Rapport de l'Inspection des installations classées

Visite d'inspection du 05/10/2023 et du 23/10/2023

LES SABLIERES DE GUADELOUPE

Références : RED-PRT-IC-2023-409
Code AIOT : 0022100076

Planche photographique suite au passage du cyclone Tammy
visite d'inspection du 23/10/2023

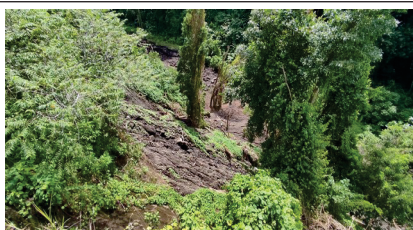
Le 23 octobre 2023, l'Inspection a constaté que les 2 bassins de traitement des eaux météoriques situés au niveau de la zone de récupération des matériaux n'avaient pas été saturés lors du passage des pluies abondantes. Des matériaux demeuraient toutefois dans la ravine Turlet dont le profil semble avoir évolué après les pluies provoquées par Tammy, ainsi qu'au fond des bassins de rétention de ces eaux.

Compte tenu des débordements d'effluents contenant du sable de la carrière vers la ravine constatés ces dernières années, il convient que l'exploitant réévalue de façon précise par une étude hydraulique les quantités et débits d'effluents générés par ruissellement sur les différentes parties de son installation, et s'assure du bon dimensionnement des bassins de traitement de ces eaux météoriques, voire mette en place des dispositifs complémentaires si nécessaires, de sorte que ces eaux ne puissent plus être à l'origine d'une aggravation du danger.
